③指摘事項No.16に関する回答(1/6)

【R2.4.16審査会合における指摘事項No.16】

7. その他の指摘事項に関するコメント回答

開削調査箇所(南側) 南側壁面の背後法面 壁面スケッチ (R2.4.16審査会合資料において示したスケッチ)

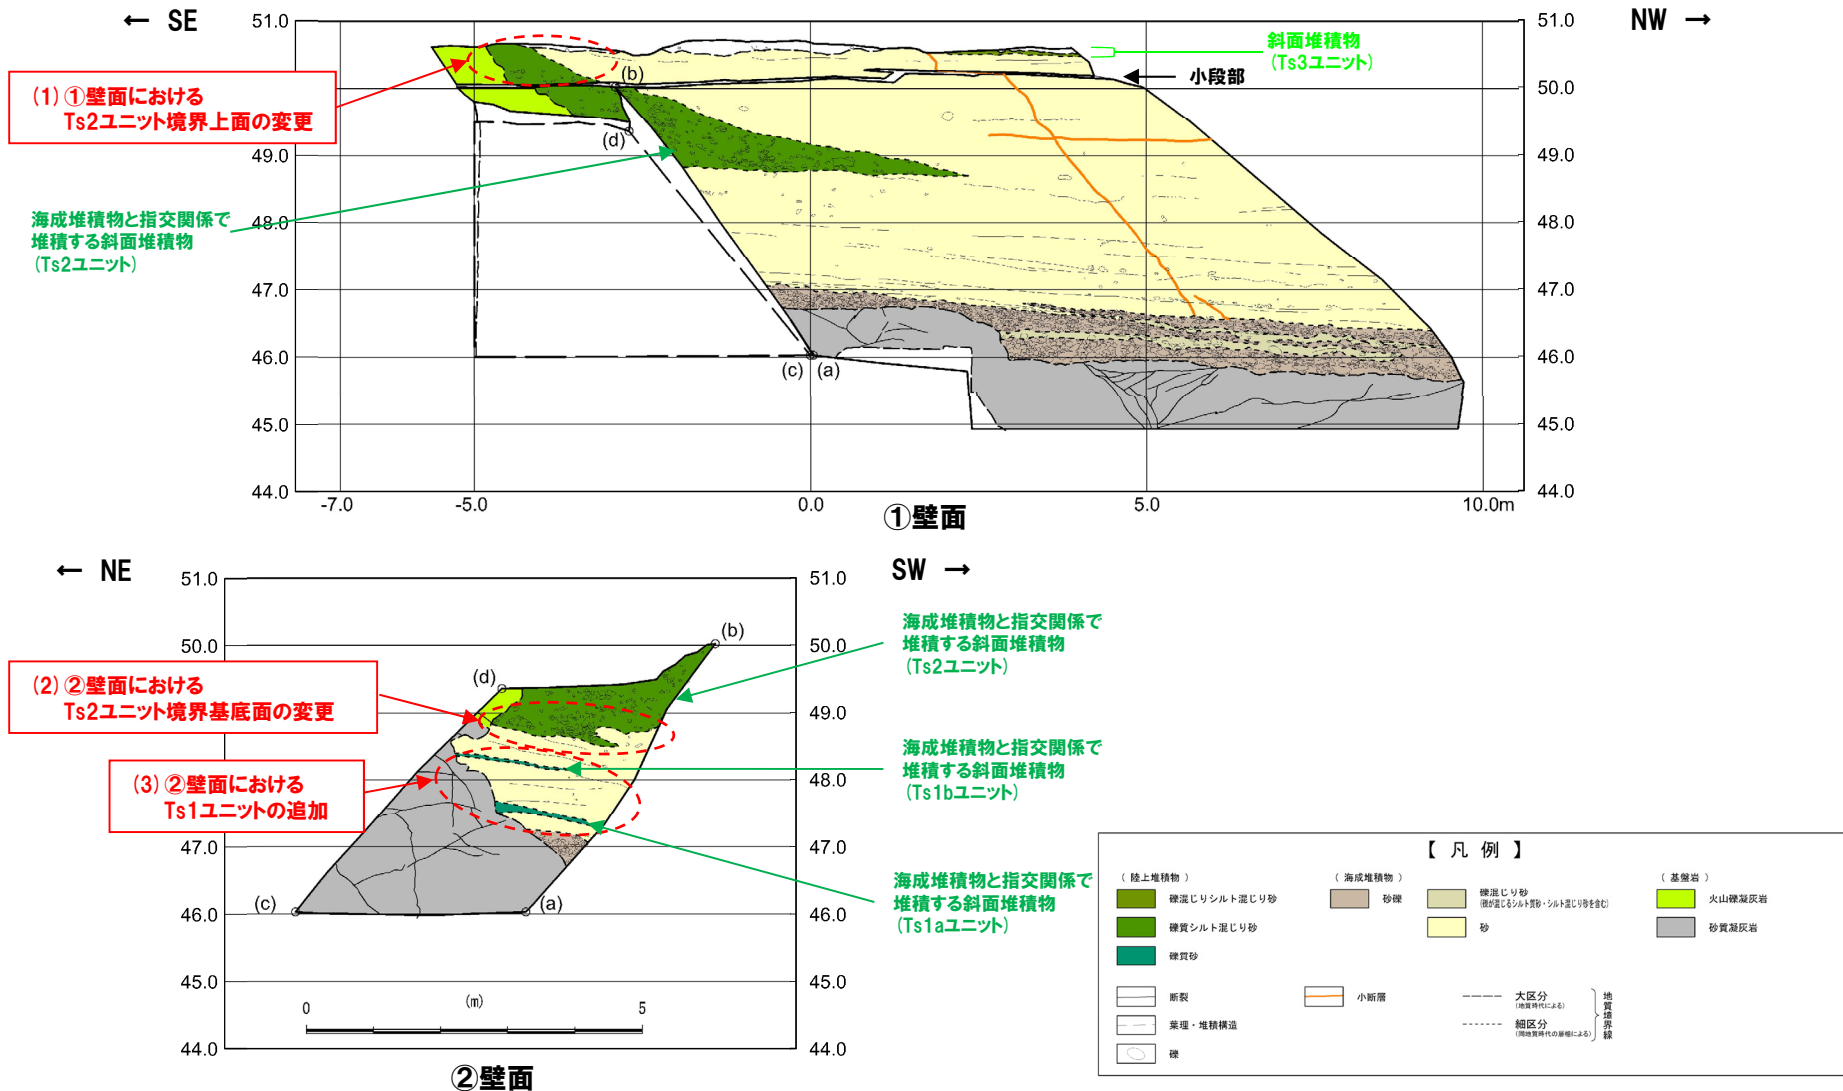
②指摘事項No.15に関する回答 (3/3)

一部修正 (R2/4/16審査会合)

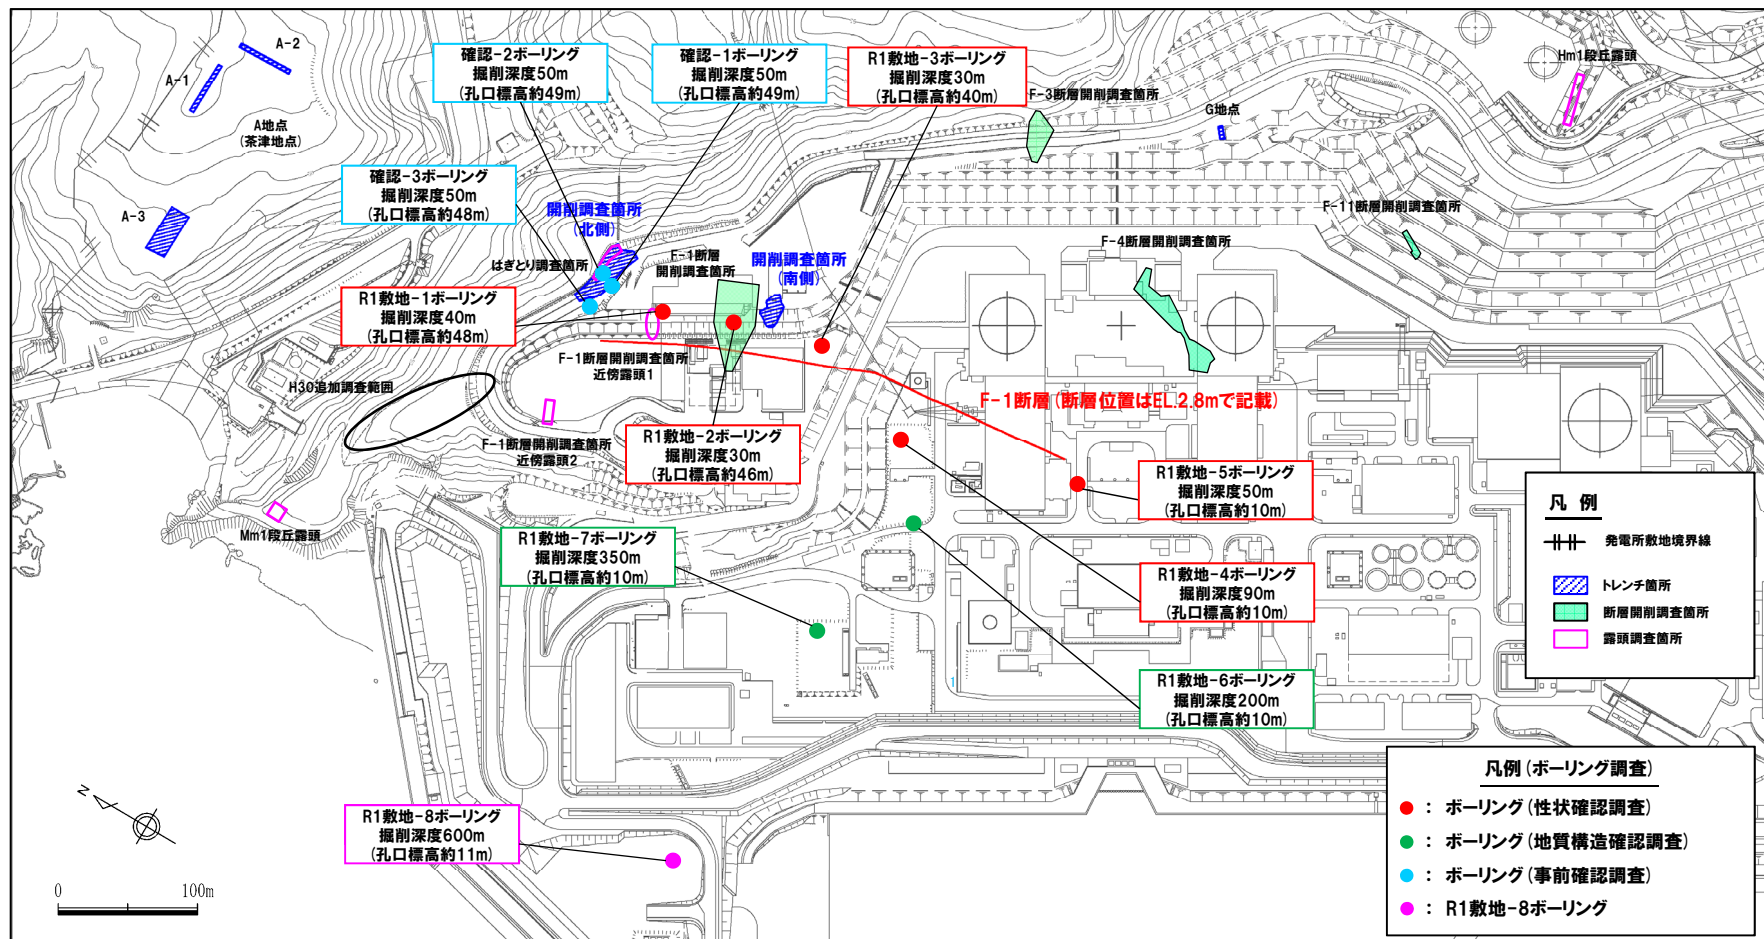
○ボーリングコアに認められる岩相境界や割れ目の深度とボアホールテレビ画像の深度について、差異が大きい箇所が認められることから、両者の対応関係を示すこと。

○R1敷地-6～8ボーリング地点については、掘削長が比較的長く、ボーリングコアにおける計測深度とボアホールテレビ画像における計測深度に10cm以上の差異が認められることから、明瞭な層相境界、割れ目等の深度の対応関係が分かるよう、約50m程度の間隔を目安とした深度対応表をそれぞれ作成した(P446～P447参照)。

○また、深度対応表に記載したもののうち、計測深度の差異が最も大きい箇所(R1敷地-8ボーリング地点:差異83cm)について、当該箇所のボーリングコア写真とボアホールテレビ画像をあわせて示す(P448～P449参照)。

○なお、R1敷地-6及びR1敷地-7ボーリング地点においては、深部に向かうにつれ、差異が大きくなる傾向であるが、R1敷地-8ボーリング地点においては、深度約300mで差異が最大となる。

○この理由としては、R1敷地-8ボーリング地点のボアホールテレビ画像撮影は深度約300mを境に2回に分けて実施しており、これらの画像を合成する際に、それぞれ上端及び下端を基準として深度補正を行っているためである。
